■仕様変更箇所

■仕様変更開始時期

<外観変更詳細> (写真: 刻印例)

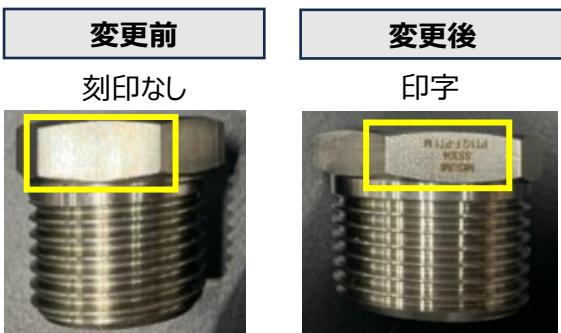
変更内容	TYPE	変更前	変更後
本体材質	SG□□□□	S25C	S25C相当
	SU□□□□	SUS304	SUS304相当
刻印	全タイプ	なし	印字刻印
梱包	梱包仕様変更詳細ご参照

材質は相当材となります、機能上の変更はございません。
